Informations urgentes sur la sécurité

Field Safety Notification (FSN)

Rappel de produits

kits et unités de traitement personnalisés
de la société Hell & Co. GmbH

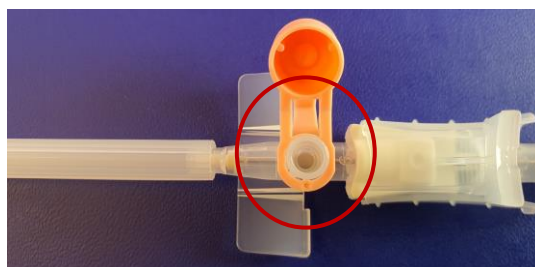
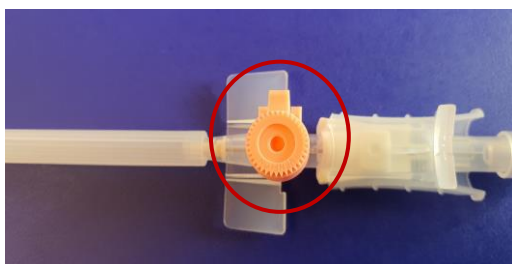
La cause fondamentale identifiée par BD pour les fuites signalées à l'orifice d'injection des aiguilles BD Venflon Pro Safety, a été identifiée comme une modification des dimensions de la valve de l'orifice d'injection effectuée en 2019 (voir figures). Ce changement a été effectué pour permettre la stérilisation par OE.

Comme mesure corrective de la part de BD, le processus de stérilisation est passé de l'oxyde d'éthylène (EO) au rayonnement électronique (E-Beam).

Pour cette action corrective, Hell & Co. adapte ses processus comme indiqué ci-dessous:

- Avec effet immédiat, les cathéters intraveineux de sécurité Venflon Pro Safety (VPS), en sets et unités de traitement, ne seront plus configurés, conditionnés et stérilisés selon un procédé de stérilisation à l'oxyde d'éthylène.
